From: "5.1,2,e" <5.1,2,e @red-company.nl>
Sent: Wed, 2 Jun 2021 16:24:56 +0200
To: "5.1,2,e" <5.1,2,e @amsterdam.nl>
Cc: "5.1,2,e" <5.1,2,e @powerhouse-company.com>
Subject: Re: vragen n.a.v. geleverde stukken
Attachments: ADW_DO_TER_WERI_061_Grondwerk - Doorsnedes.pdf, ADW_DO_TER_WERI_061.01_Grondwerk - Doorsnedes uitgraving.pdf, B2019027225N005 EPC wijziging AO.pdf

Ik zou nog een lijstje met vragen/opmerking aan jullie sturen n.a.v. de vrijdag per mail en gisteren via het OLO ingekomen stukken.

EPC

DSN04 het water blijft ook zonder damwand gewoon recht op staan! ☺

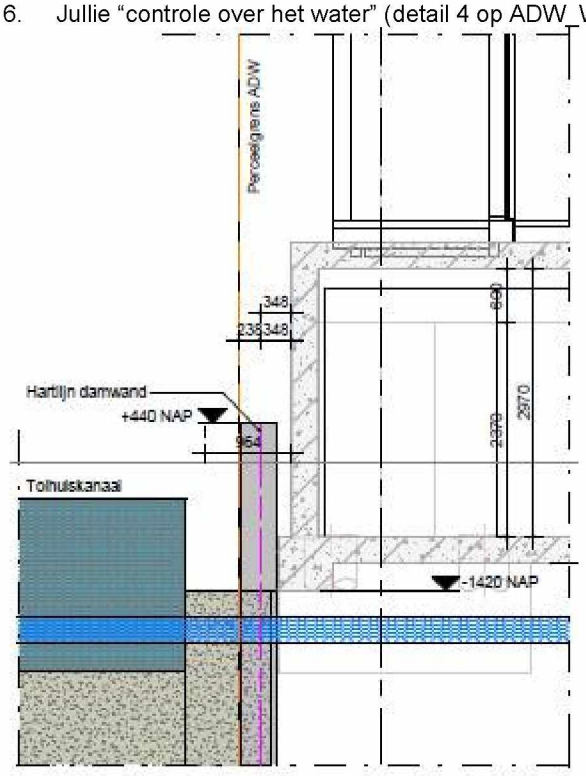
6. Jullie "controle over het water" (detail 4 op ADW_WERI 060.01) is vergelijkbaar met die van Moses toen die door de Rode Zee trok:

Waarop heeft het maatlijntje en de maat 964 betrekking?

VolkerWessels Rijsen: Door het verschuiven van de damwand in het platte vlak is deze in de doorsnede niet juist verwerkt. Inderdaad het principe van Mozes. Ook het verschuiven van de maatvoeringslijn was niet meegenomen. We hebben dit verwerkt in bijlagen.

DSN04

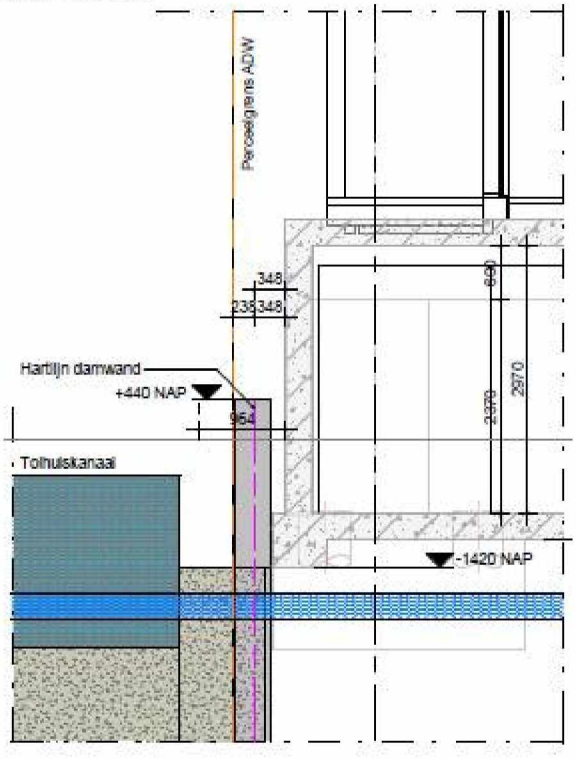
6. Jullie "controle over het water" (detail 4 op ADW_WERI 060.01) is vergelijkbaar met die van Moses toen die door de Rode Zee trok:

het water blijft ook zonder damwand gewoon recht op staan! ☺

Waarop heeft het maatlijntje en de maat 964 betrekking?
